BAPE – 1^{ère} série de questions (du 20 juin 2019)**Question 1**

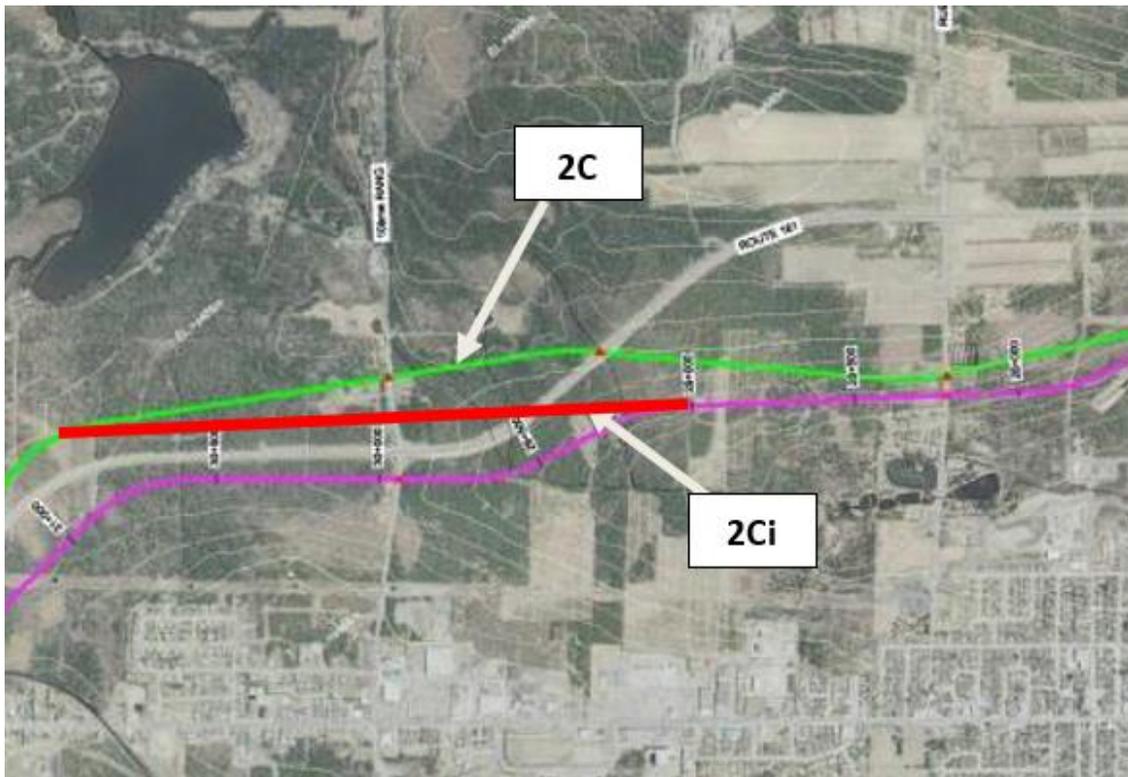
Lors de la première partie de l'audience publique, la commission d'enquête a bien saisi que des considérations reliées essentiellement à la sécurité ont été jugées discriminantes et ont mené à l'exclusion de la variante 2Ci. On peut également comprendre que l'enclavement des résidents du lac de l'Original et des impacts accrus sur les terres agricoles ont été pris en compte. Pourriez-vous identifier les conditions à partir desquelles la variante 2Ci pourrait être considérée comme sécuritaire ? Quels en seraient les coûts ?

Deux variantes avaient fait l'objet d'analyses à la demande de la municipalité de Nantes, les variantes 2C et 2Ci.

Variante 2C : Dans un premier temps, la variante 2C a été analysée. Celle-ci est illustrée à la figure ci-dessous (tracé en vert sur la figure). Le tracé de la variante 2C consistait à faire passer le tracé au nord de la route 161, l'objectif principal étant de ne pas impacter les lots situés entre le 10^{ème} Rang et la route 161, au sud de celle-ci. Les croisements du 10^{ème} Rang et de la route 161 se faisaient au moyen de ponts d'étagement, donc sans passages à niveau. Les résultats de l'analyse ont démontré que ce tracé était faisable techniquement. Toutefois, cette variante requiert l'aménagement de trois (3) ponts d'étagement soit aux passages du 10^{ème} Rang, de la route 161 et de la rue Pie-XI.

La variante 2C implique également des quantités de déblais additionnelles par rapport au tracé privilégié (tranchée de 10 mètres et plus dans le roc sur une plus grande longueur que le tracé privilégié. Pour ce qui est du lac à l'Original, le drainage de la voie ferrée irait naturellement vers le lac contrairement au tracé au sud de la route 161. Des mesures de protection du lac s'ajouteraient aux coûts précédemment énoncés.

L'estimation des coûts supplémentaires associés à la variante 2C (terrassement, construction d'ouvrages d'art et à l'entretien de la voie ferroviaire) est de 38M\$ par rapport à la variante 2 retenue, portant l'estimation globale de la voie de contournement à 171M\$ au lieu de 133M\$. Cette variante a été rejetée principalement en raison des coûts de construction et d'entretien plus élevés.

Variante 2Ci : Tel que mentionné durant les audiences du BAPE en juin 2019, les fondements de l'exclusion de cette variante sont différents de la variante 2C. En effet, ils reposent surtout sur des contraintes importantes au niveau de la sécurité du segment ferroviaire, qui remettent en question sa viabilité technique (tracé en rouge sur la figure).

L'objectif de la variante 2Ci qui a été analysée à la demande de la municipalité de Nantes après avoir constaté les résultats de la variante 2C, était de réduire les coûts d'un tracé au nord de la route 161. Cet objectif de réduction des coûts additionnels n'est possible qu'en éliminant les trois ponts d'étagement de la variante 2C, ce qui implique obligatoirement des passages à niveau au 10^{ème} Rang, à la route 161 ainsi qu'à la rue Pie-XI. Les deux éléments principaux ayant mené au rejet de cette variante sont la pente maximale du profil longitudinal de la voie ferrée qui serait de 1.2% entre le passage à niveau projeté de la route 161 et le raccordement à l'antenne de Tafisa, soit sur près de 2,6 km. L'objectif de conception (pente maximale) pour une voie principale de catégorie 3 est de 1,0 %. Et le profil de la variante 2 retenue est de 1,06 % pour le même segment.

La variante 2Ci implique un passage à niveau sur la route 161. Ce passage à niveau serait situé dans une courbe de la route 161 à un endroit où la vitesse affichée est de 90 km/hre. Pour ce secteur, l'angle de croisement de la voie ferrée avec la route 161 serait de 137 degrés, soit très près de la limite acceptable. La voie de contournement implique un pourcentage de camions de l'ordre de 20 à 30 % du chiffre total de circulation, ce qui est considérable. Compte tenu des contraintes reliées au tracé ferroviaire, il n'y a pas de conditions possibles permettant la reconstruction complète de la route 161 dans cette portion du tracé visant à modifier l'aménagement de ce passage à niveau. Enfin, tel que mentionné aux audiences, la vitesse affichée d'une route doit correspondre à l'environnement offert à l'utilisateur. Pour une route nationale de contournement en milieu rural, il est utopique d'abaisser la vitesse affichée de la route 161.

Enfin, il resterait à régler l'enclavement des citoyens du 10^{ème} Rang au nord de la route 161, lors des passages de train bloquant les passages à niveau aux véhicules d'urgence.

Il n'est donc pas possible, de l'avis des concepteurs, de réunir les conditions permettant l'acceptabilité technique de la variante 2Ci, la pente longitudinale demeurant toujours à 1,2 % compte tenu de la topographie associée à la variante.

En résumé, la variante 2Ci consiste à une analyse complémentaire à l'analyse 2C effectuée. La variante 2C est alors la version sécuritaire de l'option de contournement du tracé par le nord de la route 161 à Nantes et regroupe les conditions requises pour rendre cette option sécuritaire. Tel que mentionné précédemment, le coût supplémentaire estimé pour l'aménagement de cette variante est de 38M\$.
